改善箇所説明図

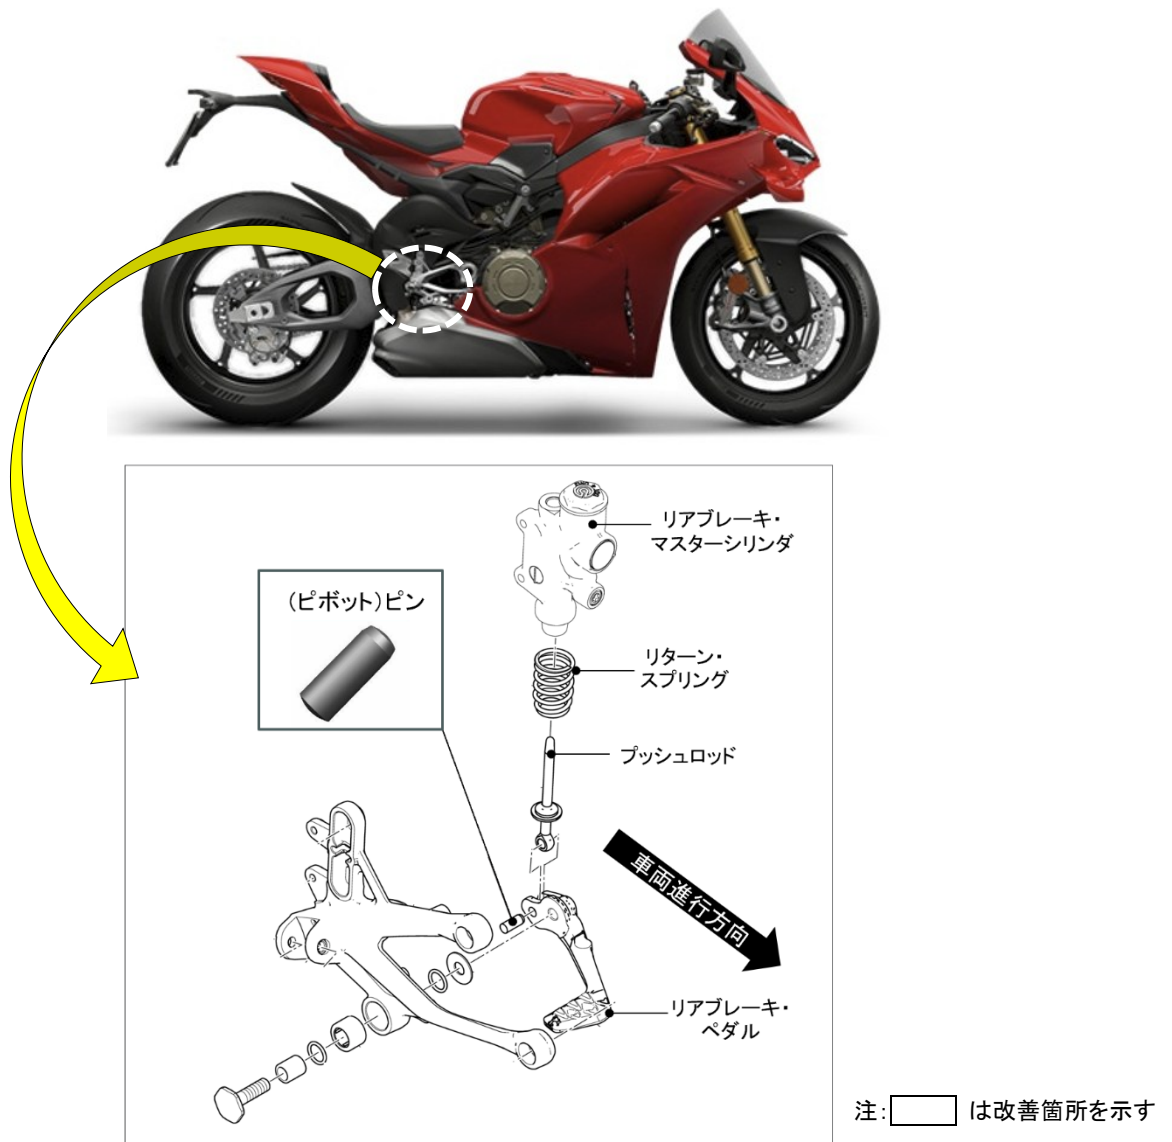
基準不適合発生箇所

制動装置において、リアブレーキペダルとプッシュロッドを接続するピボットピンの設計検討が不十分なため、当該ピンが錆びることがある。そのため、そのまま使用を続けると、リアブレーキペダルの動きが渋くなり、最悪の場合、ブレーキが引きずるおそれがある。

全車両、ピボットピンを対策品に交換する。

改善実施車には外-4199のステッカーを貼付する。
